改 善 箇 所 説 明 図

ABSコントロールバルブ
（エマージェンシ機能付）

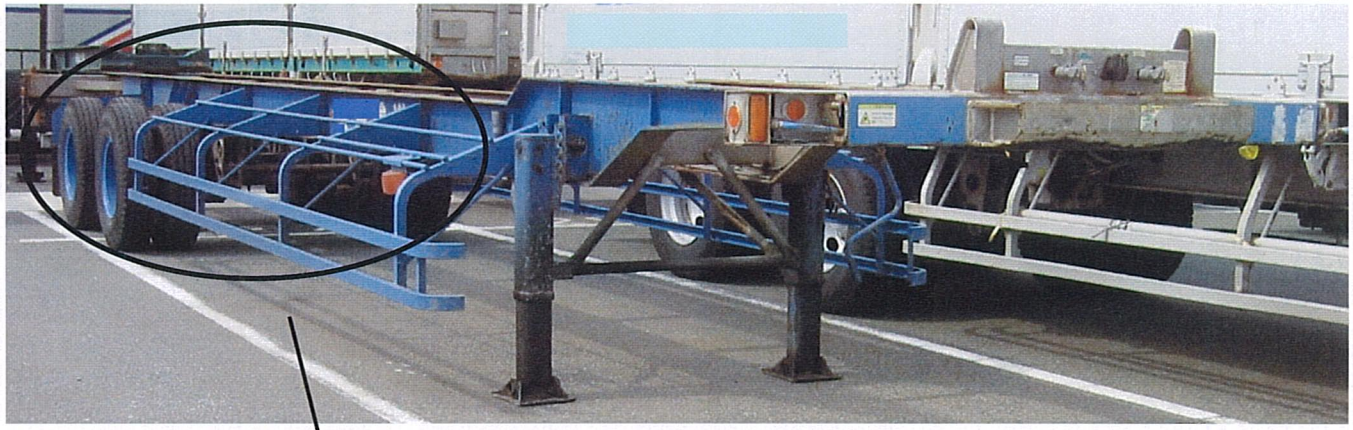
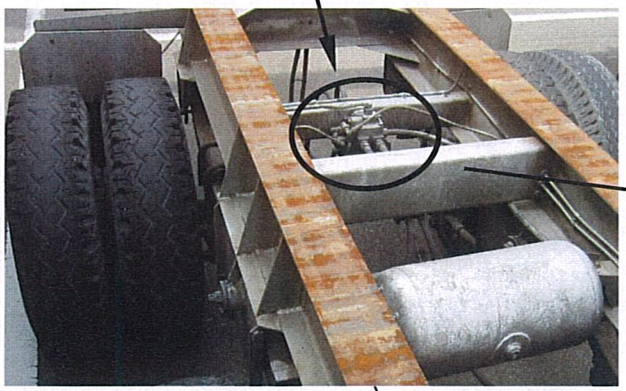
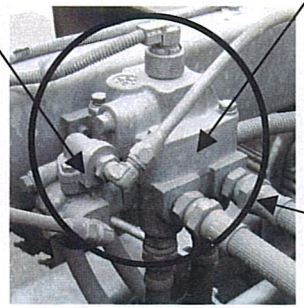
基準不適合発生箇所

リレーエマージェンシバルブ部のチェックバルブ形状が不適切なため、バルブが固着し、作動不良になることがある。そのため、トラクタ側からの圧縮空気の供給が遮断され、駐車ブレーキが掛かり、最悪の場合、ブレーキが過熱して火災に至るおそれがある。

全車両、ABSコントロールバルブ一式を対策品と交換する。
また、取扱説明書を改訂し、チェックバルブの定期交換時期を明確にする。（対策品の供給に時間を要することから、当面の暫定対策として、全ての使用者に不具合内容を通知し、後日対策品と交換する。）
